# Contrôle Industriel Belge a.s.b.l.

## PROCES-VERBAL DE CONTROLE D'UNE INSTALLATION ELECTRIQUE A BT ET TBT

Rapport N° : 24/09-08 01/02	Personne responsable de l'exécution du travail (Nom-Prénom) : Grandin SA
Date du Contrôle : 7-08-2009	N°TVA/N°C.Ident. :
Propriétaire (Nom-Prénom) : M. RUCIFID	Adresse de l'installation : 1027
Adresse : Les Thuilleries lot 8 n° - 5800 Louvresse

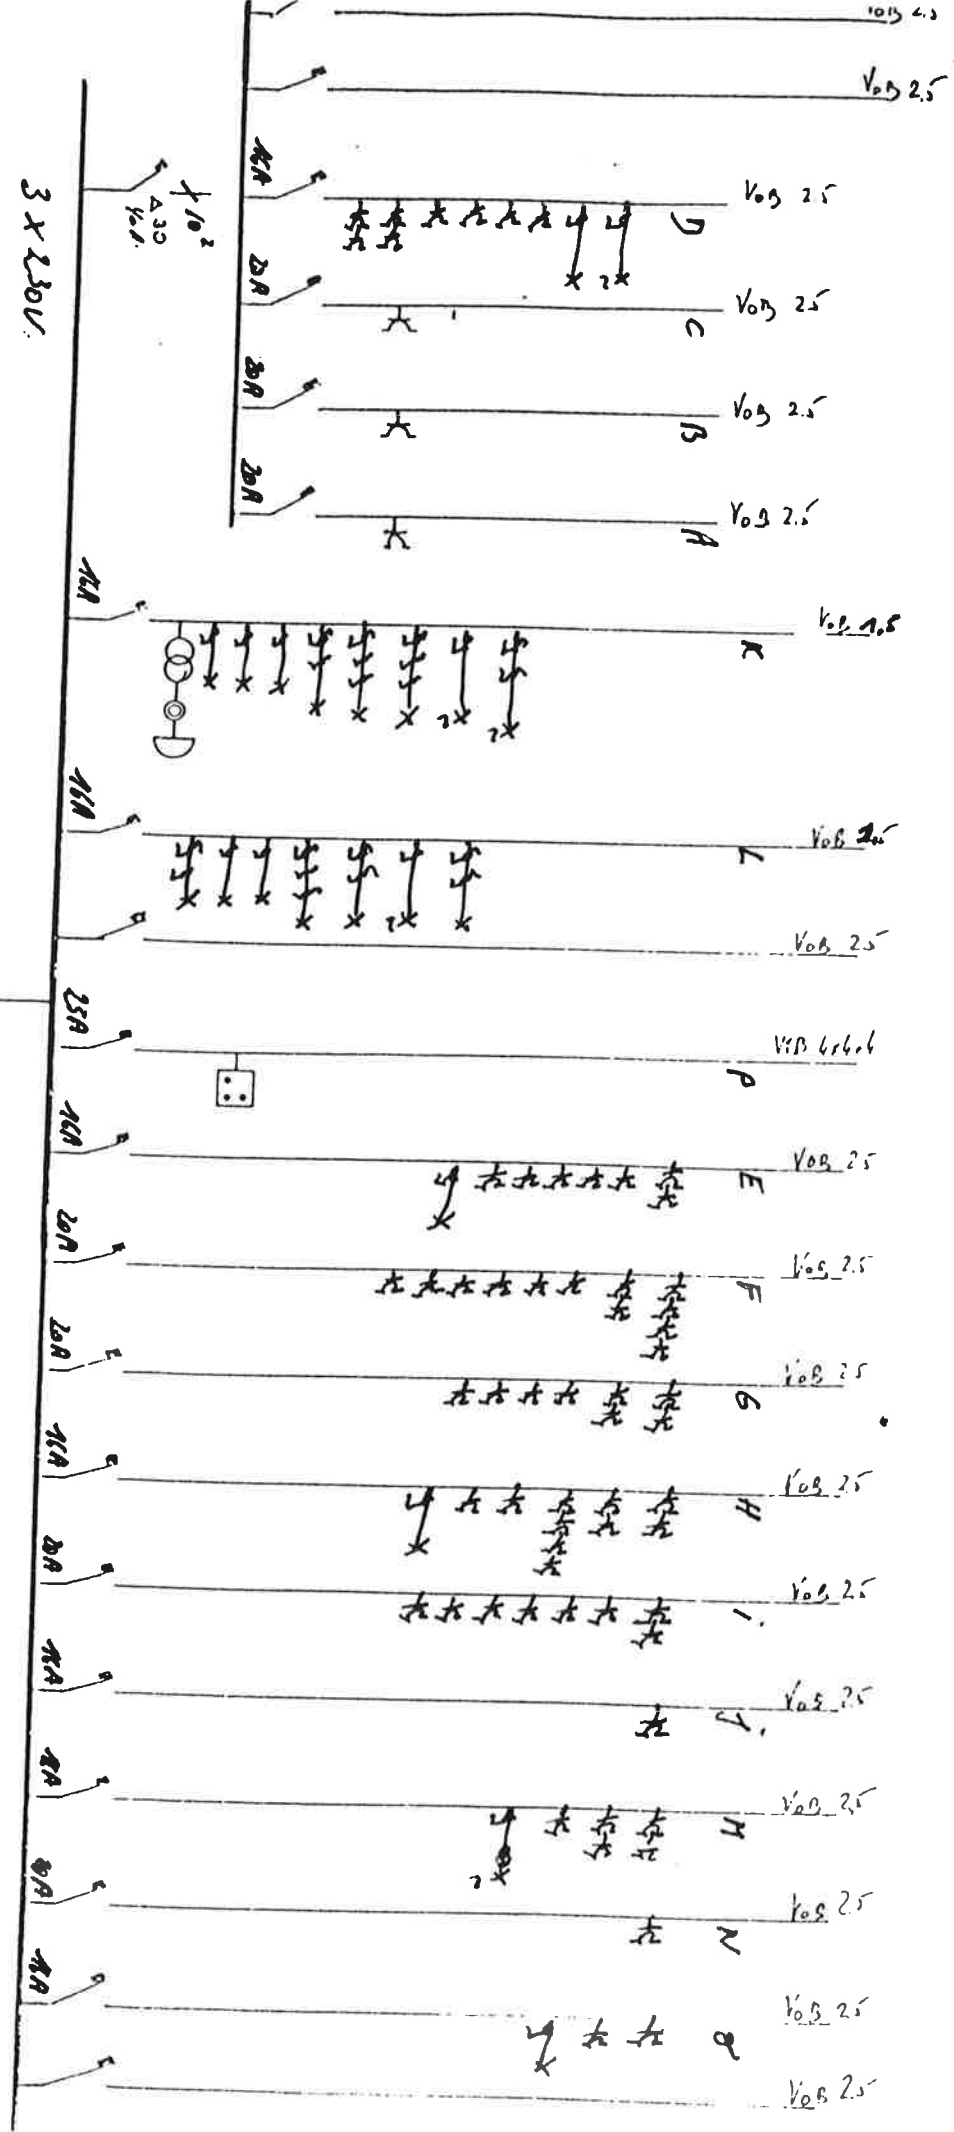
Remarques : liaisons équipotentielles en attente des complets salle de bain et collecteurs chauffage
